仕上-1 受領図 v2.0 指摘 (1/2)　赤＝要修正　橙＝要確認　青＝対応中

相山女学園星が丘キャンパス大学会館食堂リニューアル工事
1階平面詳細図-1/2
縮尺 A1:1/50 A3:1/100　'26. 09. 16
清水建設株式会社名古屋支店
仕上－０１

仕上-1 受領図 v2.0 指摘（2/2）　赤＝要修正　橙＝要確認　青＝対応中

1階平面詳細図-2/2

仕上－０２

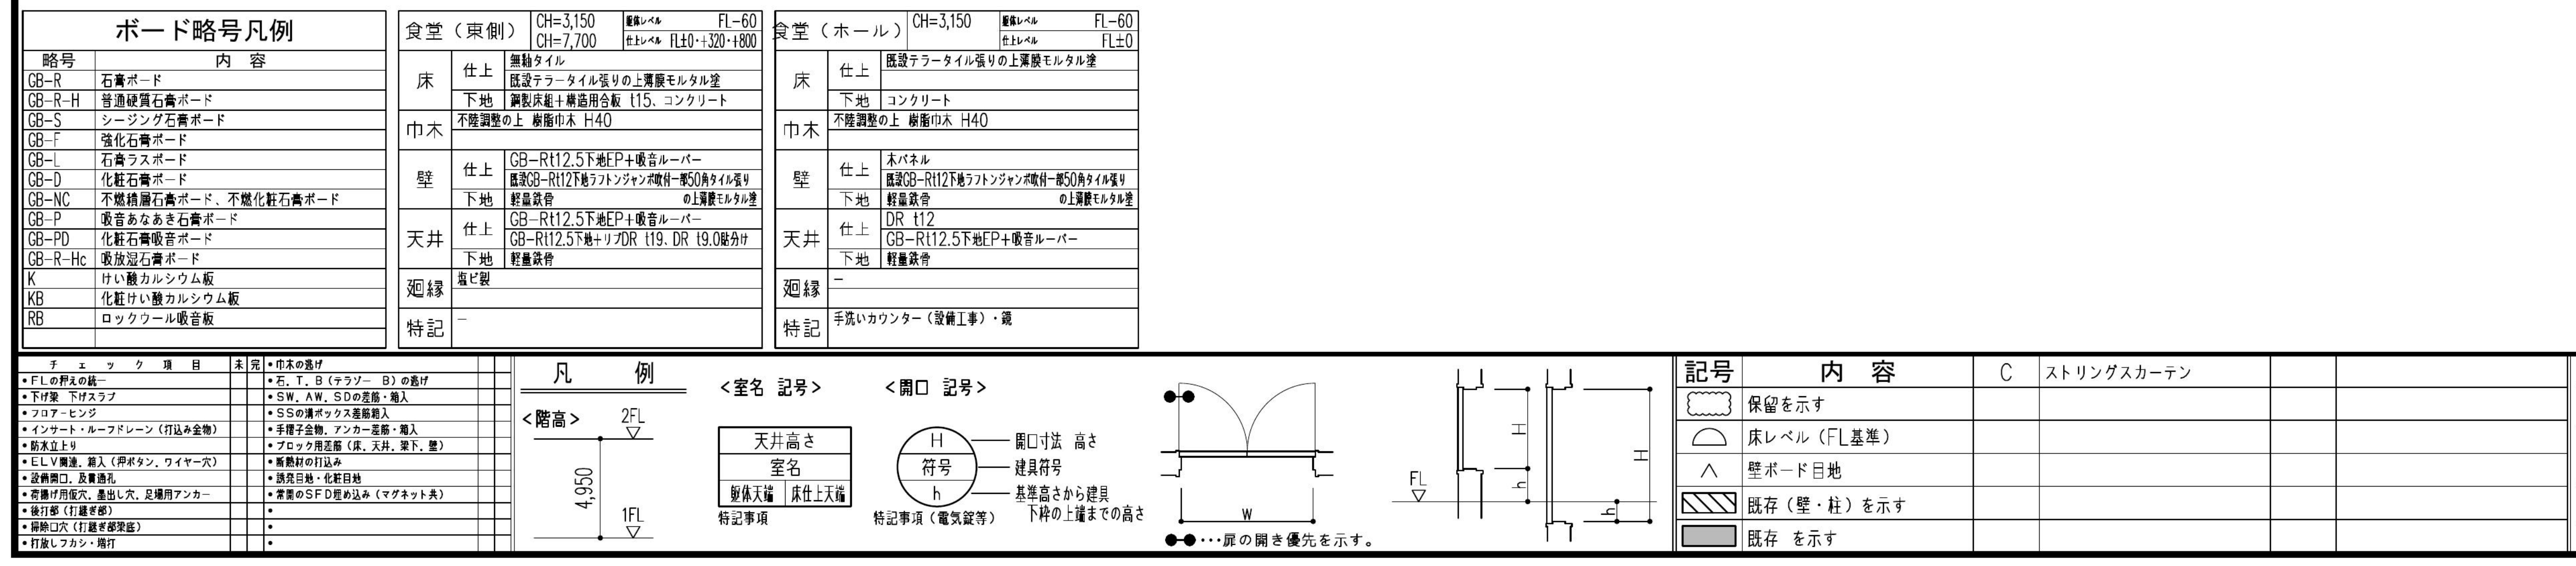
点検口は
なくなりましたか？

11 ［要修正］⑦通り窓際ハイカウンター H920：柱型の面 413～425（P端455）と 13～55 干渉 → 実測で長さを決め直す

12 ［要確認］⑦通り方立（125幅）の位置をカウンターまわりに記入

13 ［要確認］⑤ K～L：図 2,515 → 実測 2,646（＋131）。測った区間を確認

14 ［要確認］SSD-1 足元：クリア20→細目グレーチング・シール欠込み・方立 MIN45 を記入

15 ［要確認］全体：通り芯からの寸法の雲マーク（実測で確定したか）・席数 2/2 は未計数
